**Objet :** BRUXELLES. Rue des Capucins, 16.

Demande de permis d'urbanisme portant sur rénovation et extension d'une maison unifamiliale.

### Avis de la CRMS

Façade avant, situation projetée

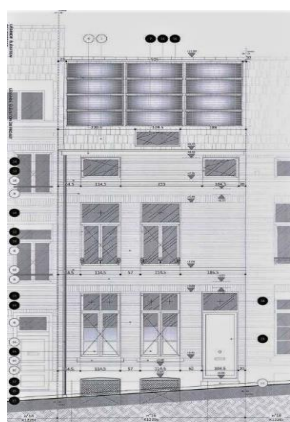
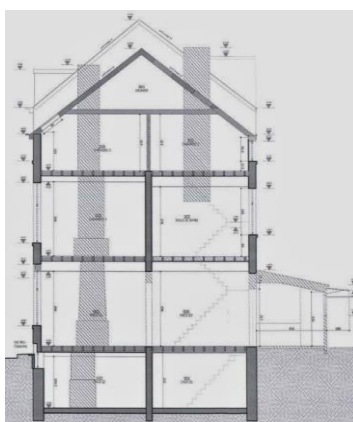
La CRMS n'a pas formulé d'objection patrimoniale au projet, sans impact sur les Bains de Bruxelles et ne dénaturant pas les caractéristiques du bien. Afin d'améliorer sa composition, la CRMS suggère cependant de profiter des travaux pour remplacer les plaquettes imitation brique en façade avant par un enduit peint. La pose des panneaux solaires sera quant à elle très peu visible vu l'étroitesse de la rue à cet endroit.

Plan de la situation existante des caves, et du double mur, du côté du n°18. Image extraite du dossier

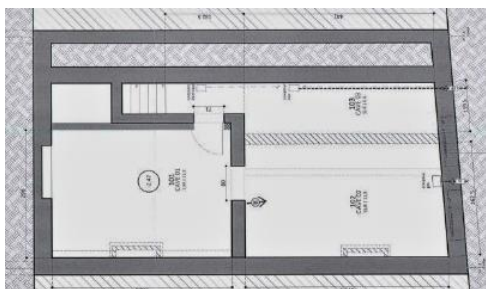
La CRMS fait par ailleurs remarquer que l'examen du plan de la cave laisse percevoir, du côté du n° 18, un double mur. Cet élément pourrait être un reliquat de l'ancien couvent des Capucins, dont le sous-sol aurait été récupéré lors de la construction des n° 16 et 18. La CRMS souhaiterait qu'une vérification soit effectuée par la cellule Archéologie d'Urban lors du début des travaux.
